Da bo kuhanje prijetnejše ...

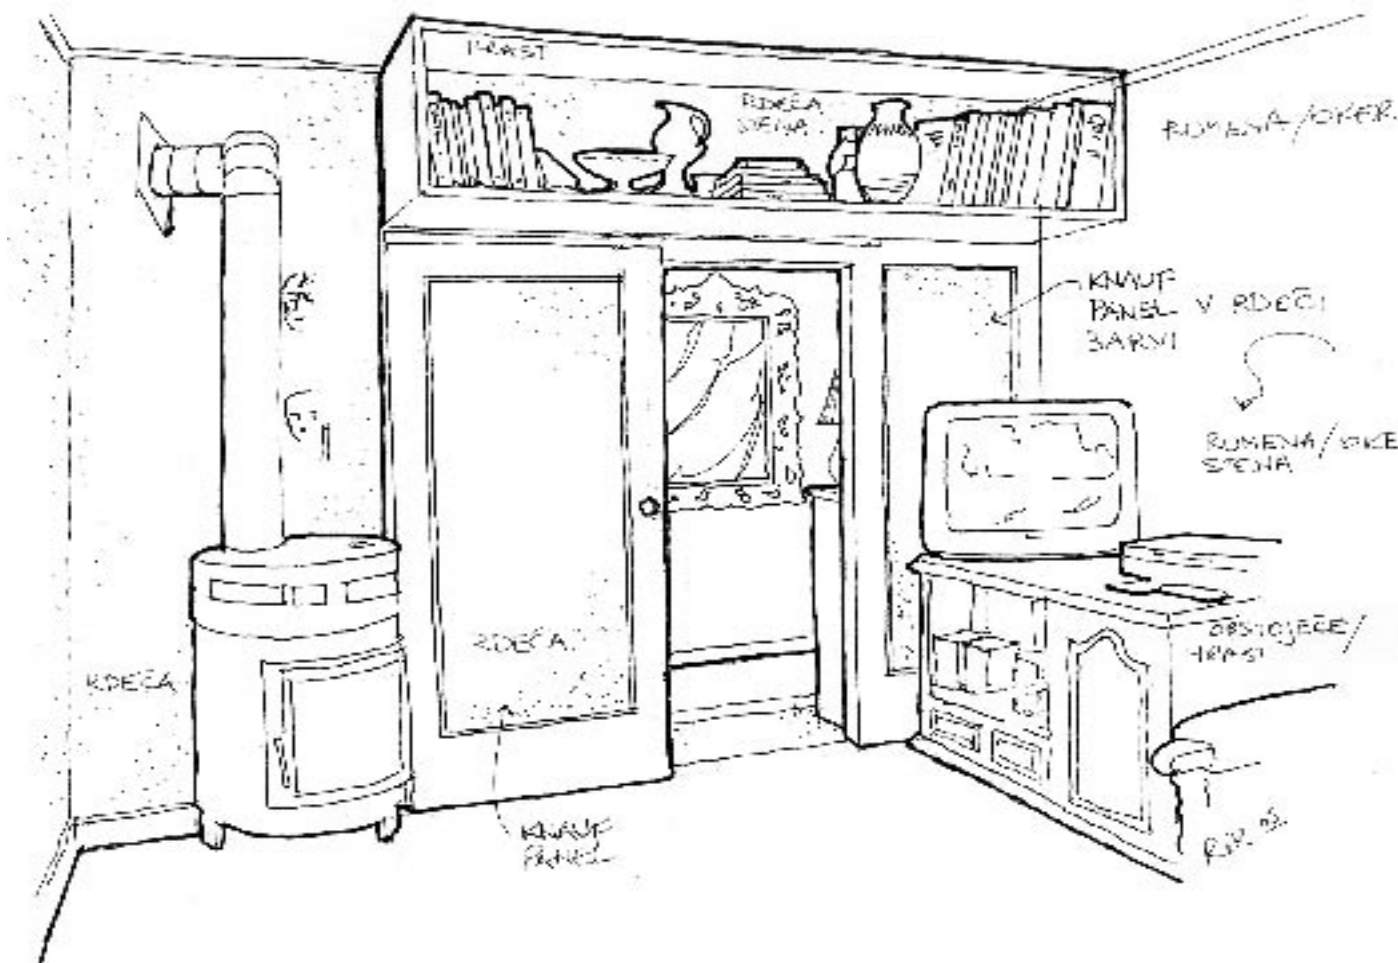
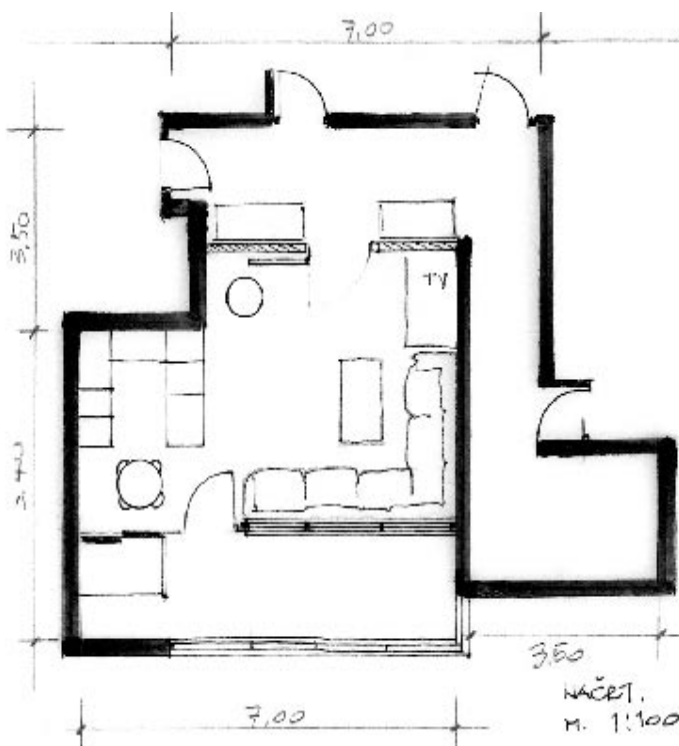
Imamo stanovanje v starejšem bloku in je v pritličju. Veliko je 90 m². Blok je slabo izoliran, zato je naše stanovanje hladnejše od drugih. Odločili smo se postaviti peč na drva v dnevni sobi, kjer je dimnik. Kuhinja in dnevna soba sta tako rekoč v enem prostoru. Med predsobo in dnevno sobo je steklena stena, ki ima na sredini vrata, ta smo spremenili v drsna in so ves čas odprta zaradi ogrevanja drugih prostorov. Zanima me, kako bi spremenila to stekleno steno in ali predlagate kakšno drugo rešitev? Drugo vprašanje se nanaša na našo shrambo v kuhinji. Na sliki se vidi zidna omara

hladilnik in gospodinjske potrebsčine. Vrata shrambe se odpirajo v kuhinjo, kjer zaradi pomanjkanja prostora v kuhinji stoji miza s štirimi stoli. Svetujte mi, kako naj rešim problem odpiranja vrat, da ne bi motilo ljudi, ki sedijo na stolah. Lep pozdrav.

Zelo dobro, da ste mi poleg načrta poslali še slike, tako si situacijo laže predstavljam. Vaša steklena stena med dnevno sobo in predsobo je res moteča. Ker je sedežna garnitura usmerjena točno v to steno (ki pa gleda v predsobo), vas daje občutek, kot da niste v dnevni sobi, temveč v neki čakalnici. Če hočemo ustvariti prijeten občutek, mora biti pogled s sedežne garniture

usmerjen v neko fokusno točko (to pa niso izhodna vrata). Vi pa imate v dnevni sobi samo eno steno. Torej je treba ustvariti dodatne površine sten. Poglejva stekleno pregrado. Pregrada med dnevno sobo in predsobo mora biti. Koristi od steklenih površin pa so trenutno samo v tem, da prepuščajo medlo svetlobo v predsobo. Ta ni nujno potrebna, pravzaprav to ni zadosten razlog, da ohranite steklo. Steklena površina boste prelepili z mavčnimi ploščami, v predsobi in tudi v dnevni sobi. Te mavčne plošče boste potem pobarvali v barvo stične stene. Predlagam, da celo pobarvate v barvi druge stene, v vinsko rdeči torej. Obstoječa kljuka je nesmiselna, zato predlagam samo bunkico. V zgornji del vrat (nadsvetloba) boste namestili lesene (hrastove) police s knjigami. Tako bo ta nova stena (ob zaprtih vratih) delovala bolj masivno, v sklopu drugega pohištva. Strop sobe obvezno pobarvajte z obstoječo oker, ki je trenutno na drugi steni. Tako bo prostor deloval večje in enotno. Odpiranje omarice v kuhinji lahko rešite z drsnimi vrati.

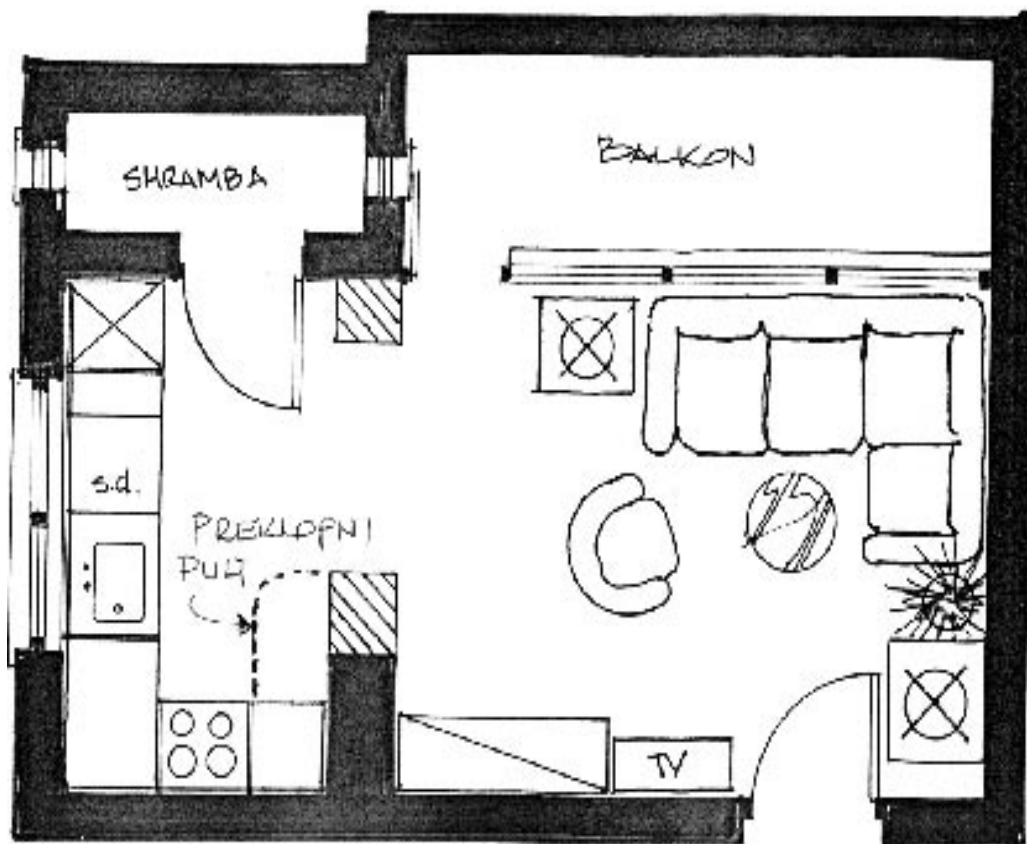
Spoštovani!
Pridružujemo se mnogim pohvalam, ki jih dobivate za uređitev bivalnih prostorov. Stanovanje je staro 50 let. Prilagam vam skico kuhinje in dnevnice, ti sta zdaj ločeni z leseno steno, ki jo bomo odstranili. Kuhinja ima shrambo in veliko okno ter je na vzhodni strani. Dnevni prostor je z montažno steno in okni ločen od balkona na južni strani. Prosimo vas za nasvet, kako naj opremimo oba

prostora in s katerim elementom opreme ju lahko fizično ločimo?
Hvala za nasvet in lep pozdrav.

Pravite, da želite pregrado med kuhinjo in dnevno sobo. No, to vam odsvetujem, saj boste potem v dveh majhnih prostorih. Zato sem samo malo zmanjšala obstoječo odprtino, z dodatkom stene na vsaki strani. Odprtina je lahko oglata ali v obliki oboka, odvisno od sloga pohištva, seveda. S podaljškom stene na desni strani imate v kuhinji možnost preklonpe

mizice ali pulta, to pa zmeraj prav pride. V dnevni sobi sem uporabila kotno zofo, ker je bolj malo prostora. Sicer predlagam nižje omarice, predvsem pa zapolnitev stene po celi dolžini.

NAČRT
MERILO. 1:50,

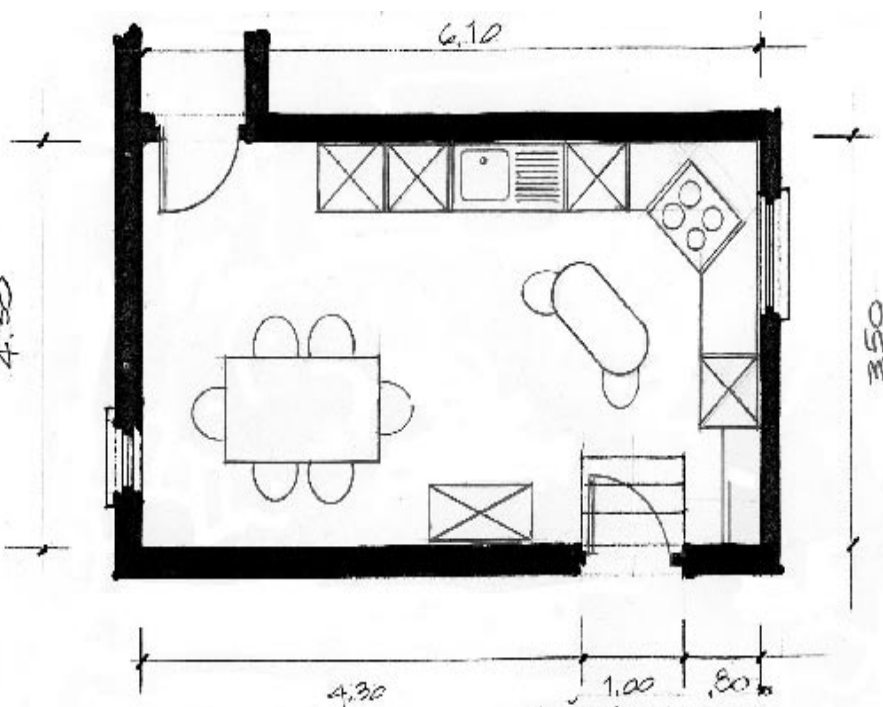
Vprašanje
Katja in Robi Kolar iz Krope
Pošiljava Vam tloris prostora, namenjenega za kuhinjo. Vse mere so dejanske, odtokov, električne napeljave in vode še ni, ker je objekt novogradnja (spomladi začnemo izvajanje teh del). Odtoke najlaže speljeva po zahodni steni (kjer so vrata na hodnik). To bo najina prva kuhinja, zato Vas prosim, če nama svetujete postavitev elementov

in mize s stoli. Ali je dovolj prostora za izvedbo z otokom ali polotokom? Miza naj bi bila velika in prostorna s šestimi stoli, sam prostor pa naj bi deloval zračno in moderno.

Ker je prostora veliko, bo vajina kuhinja lahko kar razkošna. Najprej začnimo s podom, ki je vedno zelo pomemben. Če se bosta odločila za barvo kuhinje (svetlo iz bukve, hruške ali podobno), predlagam malo temnejše ploščice, morda v sivi, tako kot je na sliki (Kuhinje Kerin Povirk, d. o. o.). Mislim, da je priložena slika barvno zelo nazorna in usklajena. Kontrasti so lahko zelo lepi v teh kombinacijah, pa še tla so manj občutljiva. Če bodo svetle barve še miza in stoli, potem bo kuhinja res nekaj posebnega. V opremi

Elementi so razvrščeni tako, da so višje omarice razvrščene na začetku in koncu kuhinjskega bloka, na levi strani so hladilnik, nato vgradna pečica, mikrovalovna pečica in korito s pomivalnim strojem. Odločila sem se za kotni štedilnik v diagonali, ker je prostora dovolj. V desnem kotu je višja omarica, nasproti pa samostojno krožni delovni pult. V kotu za vrati

je celo prostor za vgradno omaro za metle, čistila in podobno, vendar ta omarica ni v barvi lesa – torej ni del kuhinjskega pohištva, ampak je iste barve kot stena in se je pravzaprav ne vidi. Če se strinjata s klopjo,
